COMMISSION ROYALE DES MONUMENTS ET DES SITES
KONINKLIJKE COMMISSIE VOOR MONUMENTEN EN LANDSCHAPPEN

Réf. NOVA : 15/PFD/1696165 (corr. DU : Mme S. David et M. P. Servais)
Réf. CRMS : AA/KD/BXL40179_687_Metro nord
Annexe : /

Objet : REGION BRUXELLOISE. Demande de permis d'urbanisme portant sur l'extension du réseau de transports en commun de haute performance vers le Nord (Gare du Nord – Haren) à Bruxelles : nouvelle demande de permis d'urbanisme. Avis de la CRMS

A gauche, premiers aménagements avec îlots de verdure décoratifs (tram = Axe Brabant – Gallait) (ancienne carte postale). Au centre, perspective encombrée par les ouvrages de la Jonction (Google Street View). A droite, plan avec la largeur libre de 20 m demandée par la CRMS (traits tiretés verts)

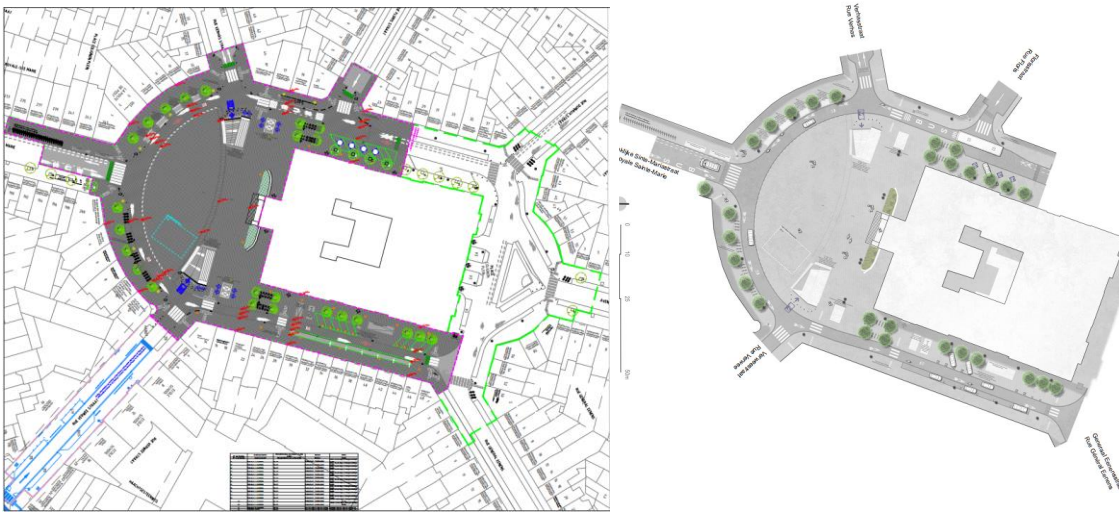
- fournir de meilleures simulations depuis le sol en amont et en aval et parfaitement dans l'axe du Tracé royal (en particulier depuis l'avenue de la Reine et la rue des Palais) pour s'assurer de la préservation totale et prioritaire de cette perspective urbaine monumentale ;

- Dans le respect de cette logique de « Tracé Royal », la CRMS demande de conserver une largeur libre de 20 m (contre 17 dans le projet actuel) entre les édicules et les fronts bâtis opposés (en traits tiretés verts au plan ci-dessus). Les édicules et les plantations projetés (arbres) mordent sur cette largeur voulue libre. Ce qui plaide pour leur déplacement ;

- Diminuer l'impact visuel (et volumétriques si possible) des deux édicules (dimensions, matérialité, intégration) dans le contexte urbanistique environnant en rassemblant les équipements au sein d'un même volume (ex. : ascenseurs, abris des arrêts de surface, grilles de désenfumage, etc.).

- Limiter le mobilier urbain et éviter sa dispersion dans l'espace public ;
- Revoir la proposition peu convaincante des plantations en pot et renforcer la végétalisation de la place en tenant compte de sa pertinence historique et patrimoniale (cf. aménagement de squares à la fin du XIXe siècle) sans encombrer les carrefours pour conserver la lisibilité des perspectives et des immeubles d'angle, etc ;

- Abaisser les grilles de désenfumage (prévues avec une hauteur de 1m) et les placer à ras du sol pour ne pas encombrer inutilement l'espace public (ex : place Jourdan) ;

Place des Célestins et place de la Bourse à Lyon, deux exemples de places historiques verdurisées (© Google maps)

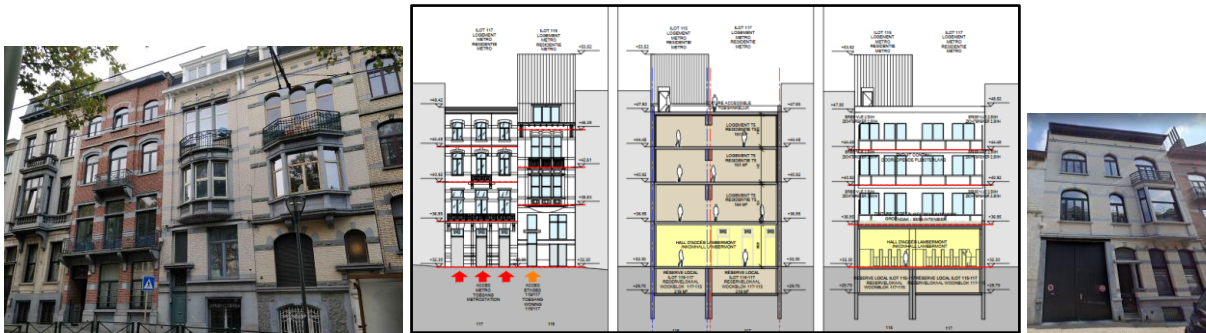
- Placer les prises et rejets d'air ainsi que les exutoires de fumées au ras du sol plutôt qu'au sommet de gaines émergentes ;
- Réduire le caractère trop minéral de la place et revoir le projet de plantations en conséquence tout en renonçant aux arbres à hautes tiges qui entravent la lisibilité des façades de l'Hôtel de Ville et celles des maisons situées sur le parvis avant. La place Colignon se distingue en effet par des façades de grande qualité qui forment un ensemble architectural remarquable. La CRMS invite les auteurs de projet à découvrir d'autres exemples de places historiques verdurisées qui témoignent d'un bel équilibre minéral/verdure (intégration de verdure à bonne échelle, choix des essences, gammes chromatiques, entretien, gestion de l'eau, etc.) ;
